**Modulo per la presentazione delle osservazioni per i piani/programmi/progetti sottoposti a procedimenti di valutazione ambientale di competenza statale**

delegato dal Presidente  
del **COMITATO AMBIENTE E SALUTE TUSCIA**, C.F. 90149630569

**Codice procedura 10847 - Costruzione ed esercizio di un impianto di produzione di energia elettrica da fonte eolica "FIORA" di potenza nominale pari a 52,8 MW, da realizzarsi nel comune di Manciano (GR) e delle opere ed infrastrutture connesse**

IMMAGINE n. 2 CUMULO IMPIANTI EOLICI nel BACINO VISIVO TERRITORIO di MANCIANO e di MONTALTO di CASTRO.

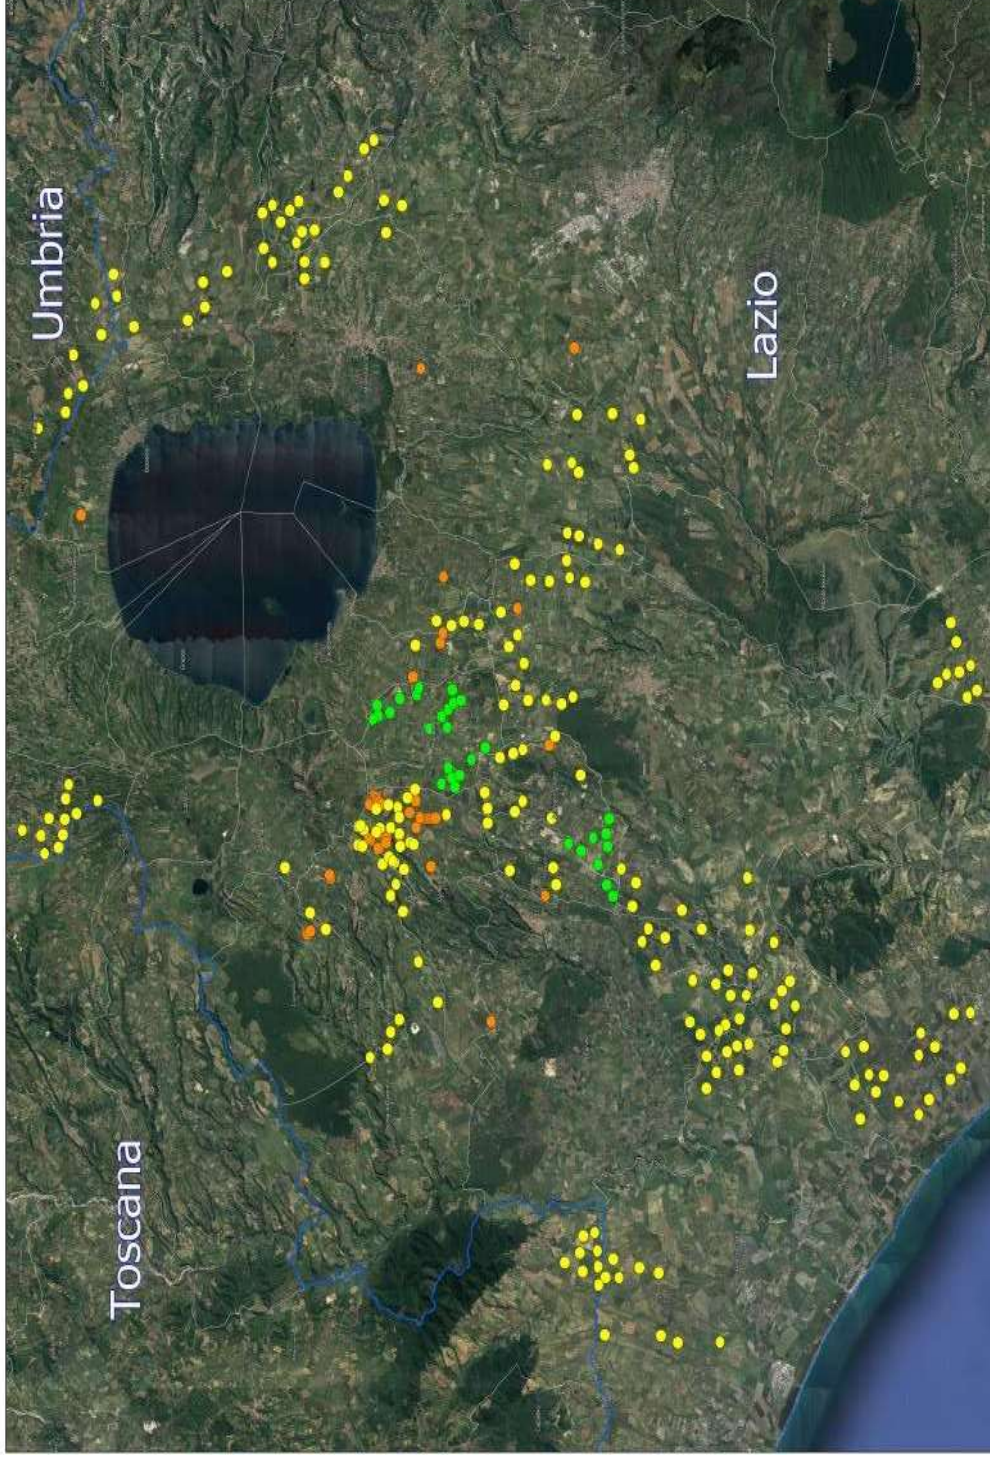
**3) OSSERVAZIONE: CUMULO e SATURAZIONE IMPIANTI FER NELLA PROVINCIA di VITERBO, IN PARTICOLARE NEL COMUNE DI MONTALTO DI CASTRO E NELLA ZONA A CONFINE CON IL COMUNE di MANCIANO che SI TROVANO NELLO STESSO BACINO VISIVO.**

Il bacino visivo in cui in cui è stato progettato l’eolico Fiora è già occupato da diversi centinaia di ettari di impianti fotovoltaici già esistenti ed altri in procedura VIA al Mase e alla Regione Lazio così come da diversi progetti di impianti eolici industriali ( vedi Allegato Osservazioni immagini nn. 2,3 e 4. L’impianto eolico Fiora, pur trovandosi in Toscana ma nello stesso bacino visivo del territorio laziale ed a poche centinaia di metri da una zona già estremamente satura del Lazio, andrebbe ad appesantire ulteriormente una situazione già **critica per la sostenibilità ambientale.**
